## Estudo de Impacte Ambiental Linha Macedo de Cavaleiros - Valpaços, a 220kV (400kV)

2ª Fase - Projecto de Execução

Elementos adicionais ao EIA

**Elementos adicionais ao EIA (Processo de AIA nº 2145)**

Figura 1 – Zona Industrial de Macedo de Cavaleiros e expansão proposta

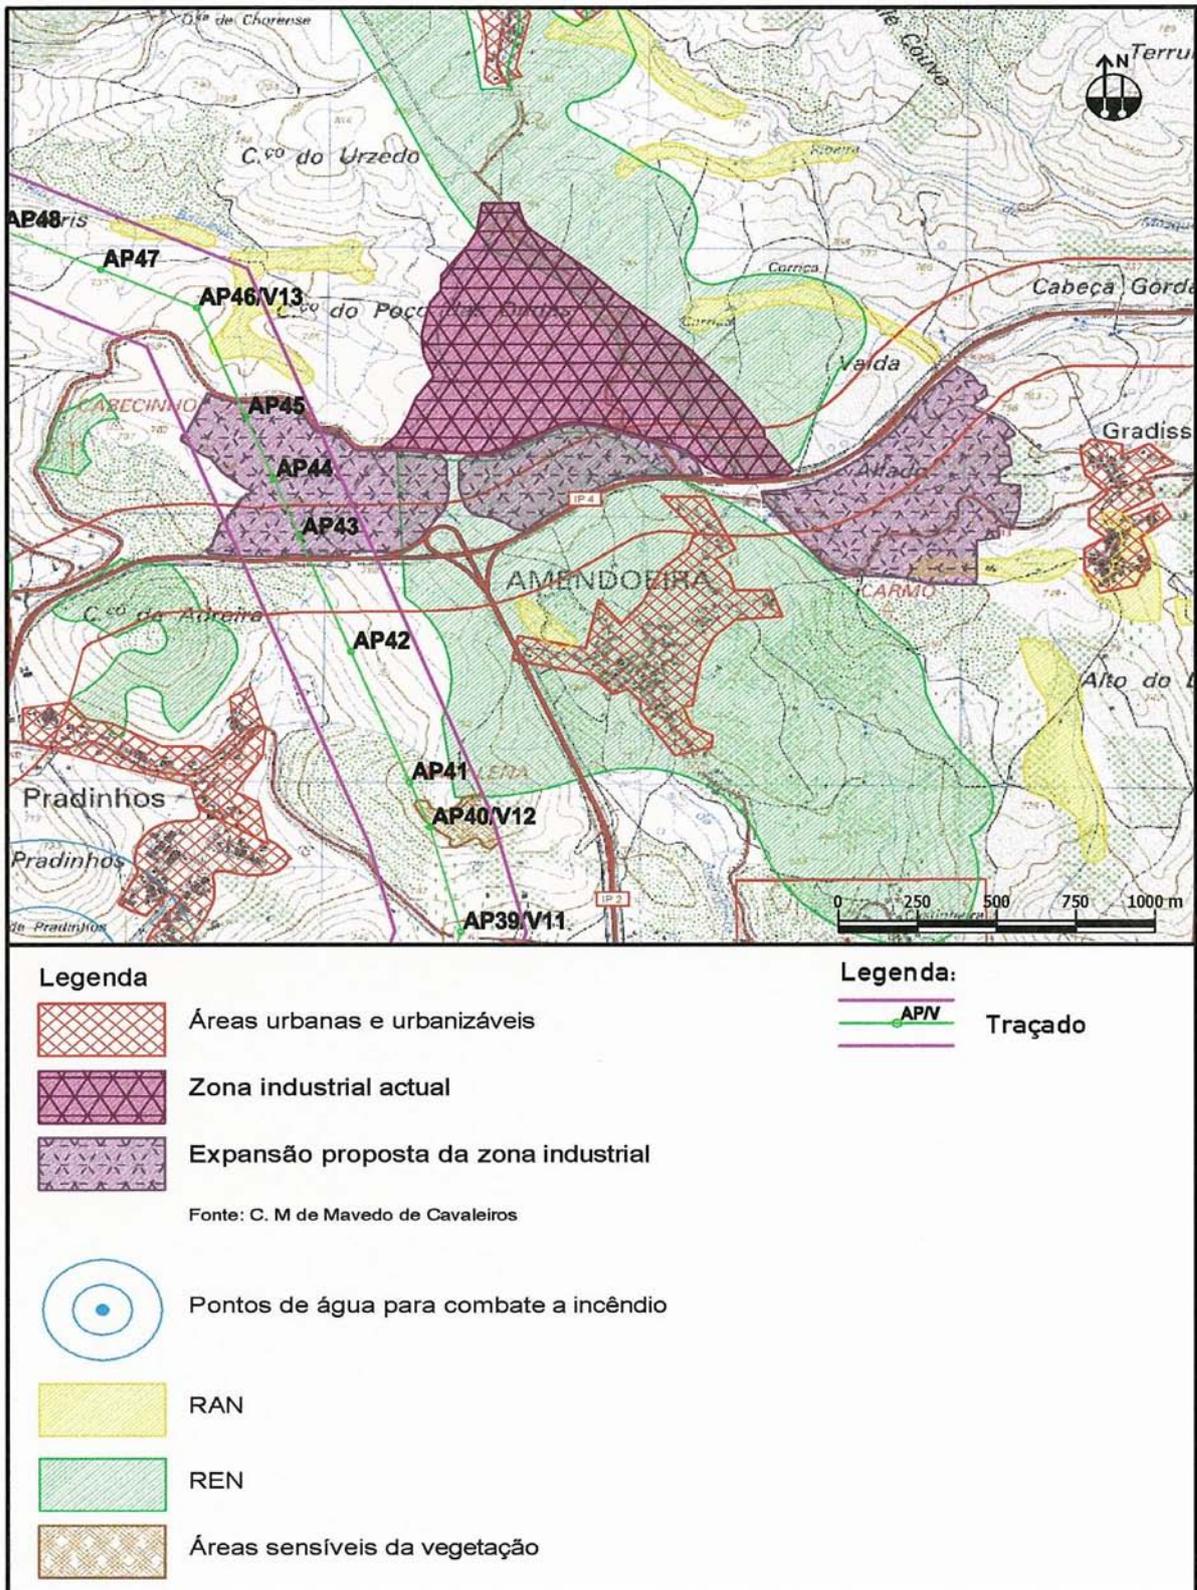
Esclarecer quais os limites da área prevista para expansão da zona industrial de Macedo de Cavaleiros, clarificando se esta área encontra-se contemplada em algum plano municipal ou é uma mera pretensão. Deverá também ser apresentado a delimitação desta área na planta de Síntese de Condicionantes (Desenho n.º 6).

No actual Plano Director Municipal de Macedo de Cavaleiros está definida uma área de espaço industrial localizada na zona da Amendoeira, junto ao nó do IP4, a norte da cidade.

Essa zona industrial, que se encontra parcialmente ocupada, está representada no Desenho 3 *Extracto da Carta de Ordenamento dos PDM* (folha 2/2) como "Espaço Industrial Proposto" e no Desenho 6 *Síntese de Condicionantes* (folha 2/2) como "Área Industrial de Macedo de Cavaleiros", não sendo atravessada pelo traçado da linha Macedo de Cavaleiros – Valpaços.

No caso de se vir a concretizar a referida expansão industrial, o traçado da linha irá, então, intersectar o núcleo poente proposto, localizando-se no seu interior os apoios 43, 44 e 45, não havendo qualquer interferência sobre os restantes dois outros núcleos de expansão propostos nem sobre a área industrial actualmente existente.

Na Figura 1 delimitam-se as áreas da zona industrial actual e das expansões propostas, tendo como base a folha 63 da Carta Militar, escala 1:25000, para utilizar o mesmo procedimento do Desenho 6 *Síntese de Condicionantes*, conforme as informações fornecidas pela C. M. de Macedo de Cavaleiros e sem prejuízo de vir a ocorrer um ajustamento final na delimitação destas áreas, nomeadamente para compatibilização com os limites do traçado final da auto-estrada A4; nesta Figura pode observar-se a zona potencialmente interferida pelo traçado da linha eléctrica que, se considerarmos a totalidade da nova zona industrial resultante destas expansões, se verificará junto ao seu limite poente.

Figura 2 – Esquema de conjugação e sequência das Cartas de Absorção, Qualidade e Sensibilidade Visual

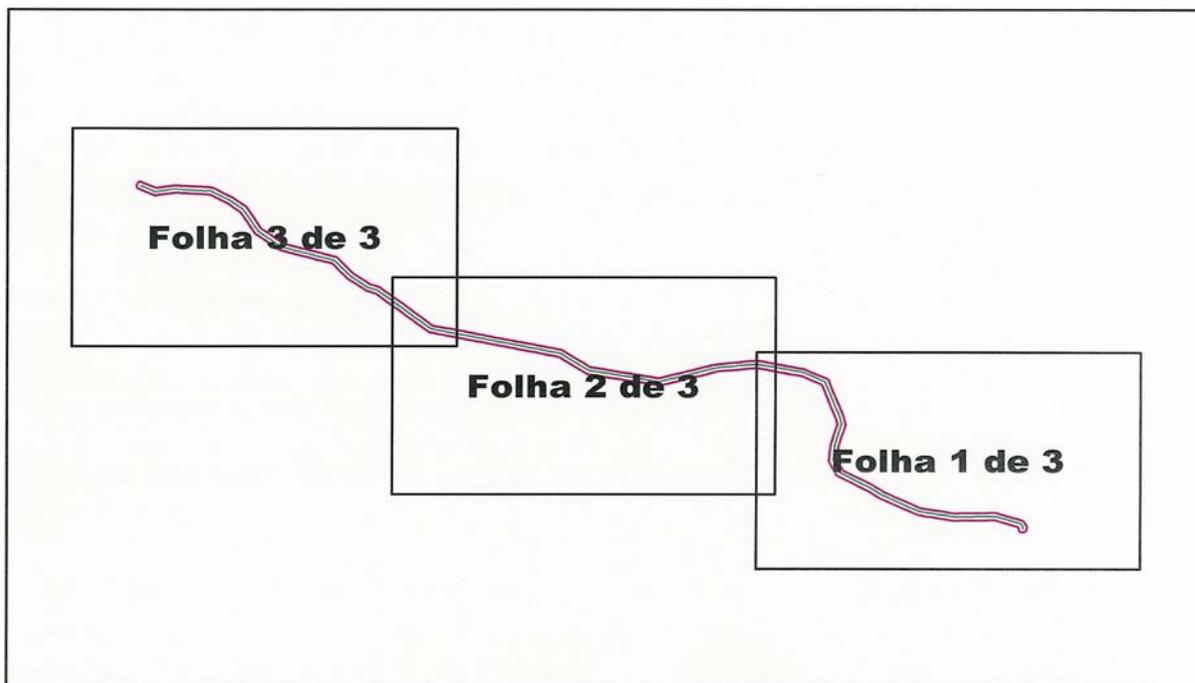
A cartografia de Qualidade Visual, de Absorção Visual e de Sensibilidade Visual está dividida em três cartas, sem se perceber a sua ligação, pelo que deverá ser apresentado um esquema ilustrativo da sequência das mesmas.

Qualquer destas Figuras está dividida em três folhas, que se encontram numeradas sequencialmente em cada uma das Figuras (Folha 1/3, Folha 2/3, Folha 3/3). O traçado da linha está representado com os respectivos apoios numerados, havendo sobreposição das áreas representadas em cada uma das folhas, como pode facilmente ser verificado pela numeração dos apoios, precisamente para permitir uma imediata compreensão das ligações entre as folhas.

No entanto, apresenta-se na Figura 2 um esquema ilustrativo da conjugação e sequência das mesmas.
